ОПОКИ ЛИТЕЙНЫЕ ЦЕЛЬНОЛИТЫЕ СТАЛЬНЫЕ И ЧУГУННЫЕ

ГОСТ 22957-78 — ГОСТ 22966-78

Изменение № 1 ГОСТ 22957—78 Профили стенок литейных цельнолитых стальных и чугунных опок. Конструкция и размеры
Постановлением Государственного комитета СССР по стандартам от 11.07.83
№ 3059 срок введения установлен с 01.12.83

ПРОФИЛИ СТЕНОК ЛИТЕЙНЫХ ЦЕЛЬНОЛИТЫХ
СТАЛЬНЫХ И ЧУГУННЫХ ОПОК

Размеры и расположение вентиляционных отверстий в стенках опок.

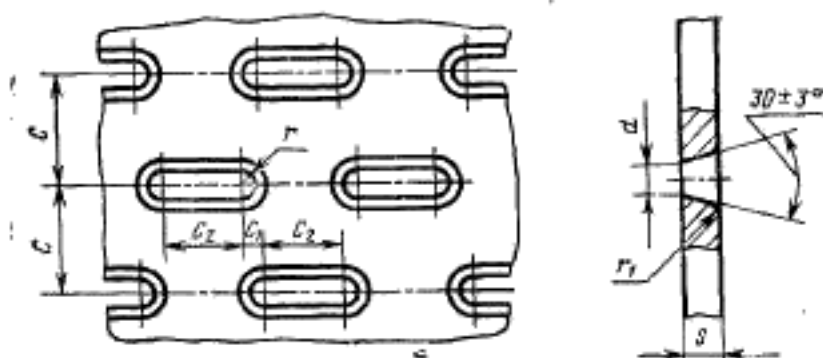
Приложение 3. Чертеж. Исключить размер: «S»;

Минимальные толщины стенок опоки

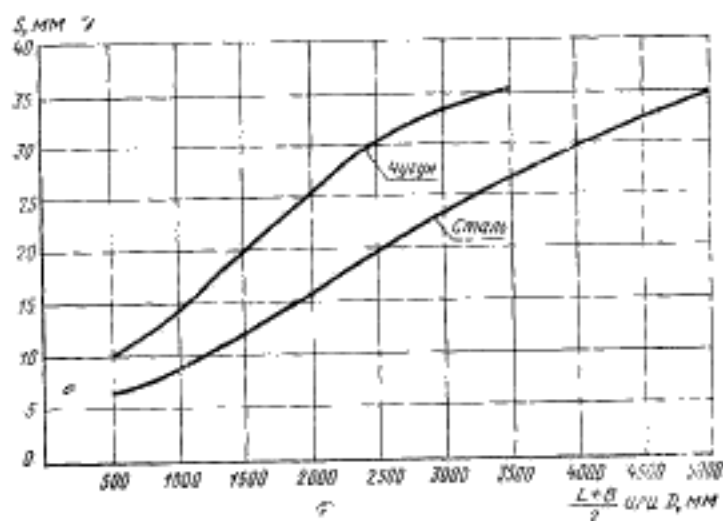
Приложение 4 исключить.
